MRAe

Avis délibéré
**Extension du parc éolien de la SAS ferme éolienne Gorges-
Gonfreville sur les communes de Gorges et de Gonfreville (50)**

N° MRAe 2021-3988

Avis délibéré en date du 12 mai 2021

FIG. 2- DÉLIMITATION DES PÉRIMÈTRES D'ÉTUDE DU PROJET (SOURCE DOSSIER)

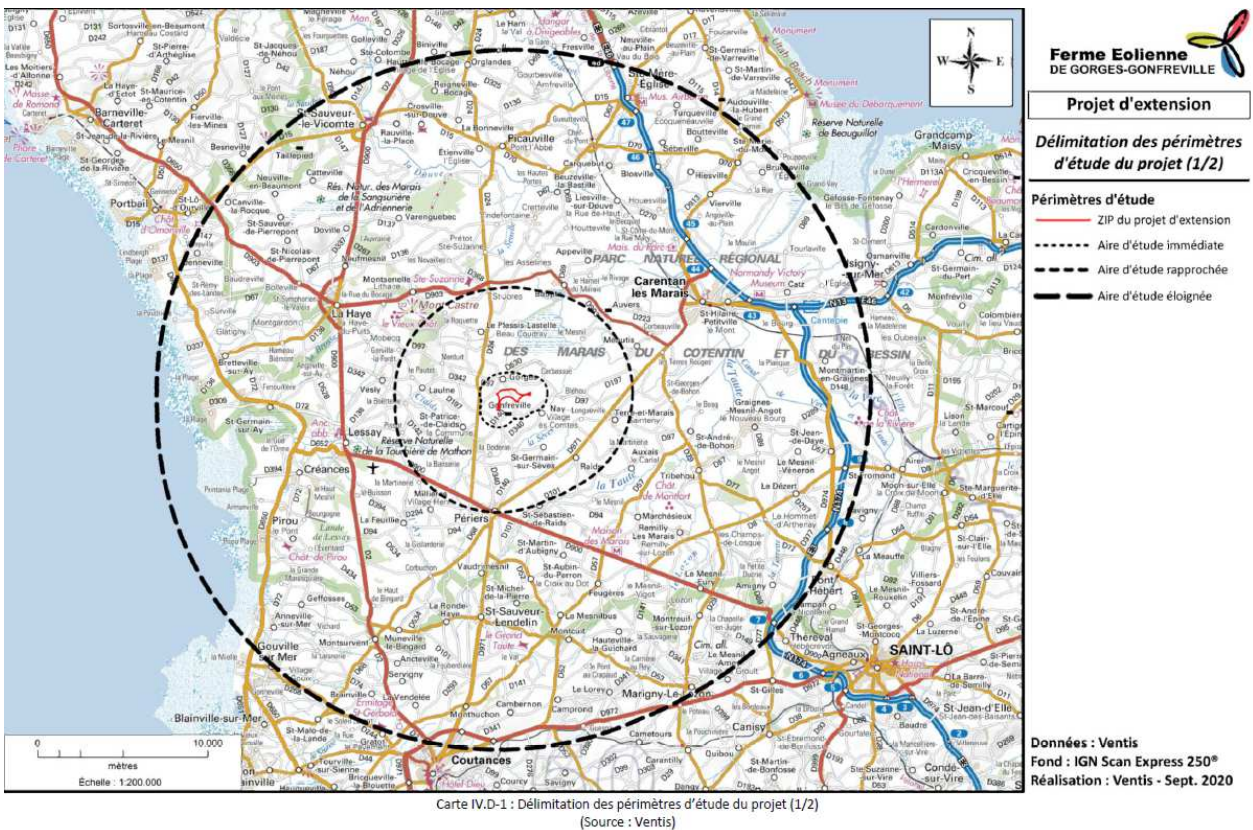
L'aire d'étude écologique présentée dans les documents se compose de trois périmètres (Fig. 2, p. 4 du présent avis). L'ensemble des données cartographiques gagnerait en clarté et compréhension si la localisation des futures éoliennes y était systématiquement représentée.

L'autorité environnementale recommande de représenter systématiquement les deux éoliennes projetées sur l'ensemble des cartes.
